En Albacete, siendo las 9:30 horas del día 12 de marzo de 2020, se reúne, en segunda convocatoria, en la Sala de Juntas de la Delegación Provincial de la Consejería de Fomento en Albacete, la Comisión de Concertación Interadministrativa, contando con los siguientes asistentes:

2.- NERPIO. Expte. PL 09/15. Plan de Ordenación Municipal.

3.- NERPIO. Expte. PL 09/17. Plan Especial de Reforma Interior de Mejora.

4.- ALPERA.- Expte. PL 07/17. Modificación nº 4 Normas Subsidiarias.

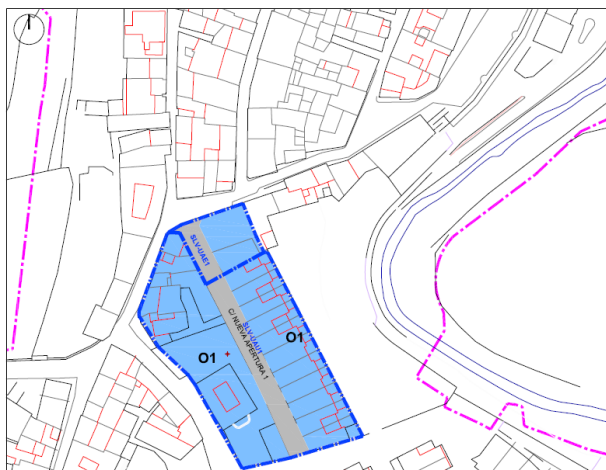
El ámbito del PERIM se clasifica como suelo urbano (SU) dividiéndose, a los fines de su gestión y ejecución de la urbanización, en dos zonas diferentes: una unidad de actuación urbanizadora (UAU) y un solar que se remite a una actuación edificatoria (AE). Ambas zonas se categorizan como SUNC, pero no parece que deba ser la misma categorización la de los

suelos de la UAU (SUNC) que la de los de la AE (SUC, probablemente; v. artº 102 TRLOTAU).

IMAGEN Nº 1: ENTORNO PRÓXIMO
(V. situación respecto a núcleo en Imagen nº 2 más abajo)

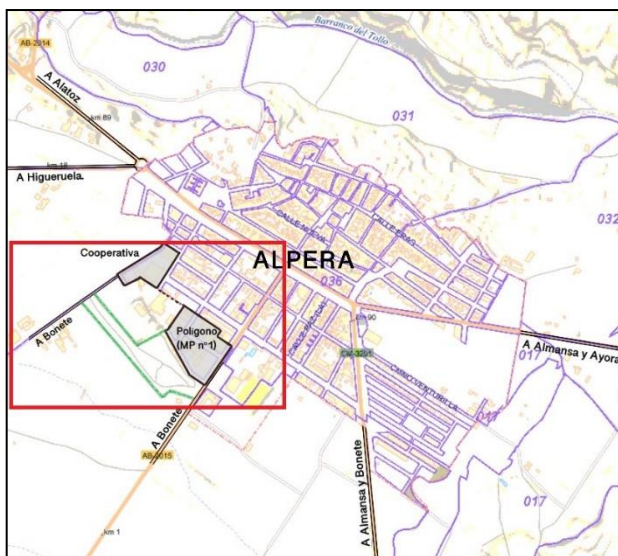
El núcleo principal del ámbito es una bolsa de suelo rústico de unas 3 ha (v. ilustración), fuertemente antropizada y encorsetada entre el límite suroeste del suelo urbano de Alpera y un pinar municipal que, arrancando desde la carretera de la Estación, va bordeando el polígono industrial para seguir luego en dirección noroeste hasta encontrar salida finalmente a la carretera de Higuera.

TABLA 2: COMPARATIVA DE USOS Y APROVECHAMIENTOS ANTES Y DESPUÉS DE LA MODIFICACIÓN

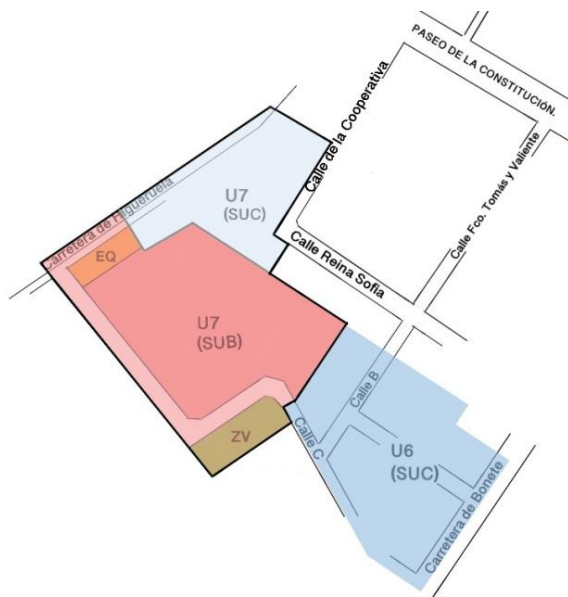
A la nueva ordenanza U.7 se le asigna una edificabilidad máxima de 0,7 m²/m², acorde con el uso industrial que se le asigna, permitiéndose con ella una ocupación máxima del 70% de la parcela.
